Keuringsverslag van een elektrische laagspanning- en zeer lage spanningsinstallatie

NIET CONFORM

Straatnaam Betekomsesteenweg
Huisnummer 17
Busnummer -
Postcode 3130
Gemeente BEGIJNENDIJK
Land België

Type : woning

Afbeelding schakel- en verdeelbord:

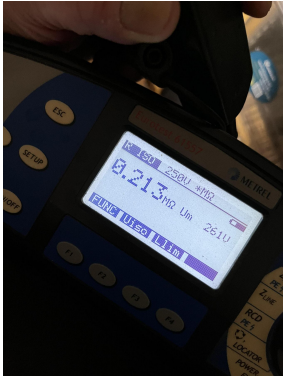
- I2.02 De waarde van de isolatieweerstand van één of meerdere stroombanen is kleiner dan 0,5M ohm. (Boek 1 Onderafdeling 6.4.5.1.)
- I3.08 Een demonteerbaar aansluitstuk (aardingsonderbreker) moet steeds gemakkelijk bereikbaar zijn. (Boek 1 Onderafdeling 5.1.5.1. en 5.4.3.5.)

- I5.03 Het verdeelbord is niet makkelijk toegankelijk. (Boek 1 Onderafdeling 5.3.5.1.C.)
- I5.10 De genaakbare, naakte onder spanning staande delen zijn onvoldoende afgeschermd. (Boek 1 Afdeling 5.1.4. en 4.2.2.3.)

- I6.01 De differentieelschakelaar aan het begin van de huishoudelijke installatie is niet verzegelbaar. (Boek 1 Onderafdeling 4.2.4.3.)
- I8.07 Leidingen zijn te bevestigen met aangepaste bevestigingsmiddelen. (Boek 1 Onderafdeling 5.2.2. en 5.2.9.)
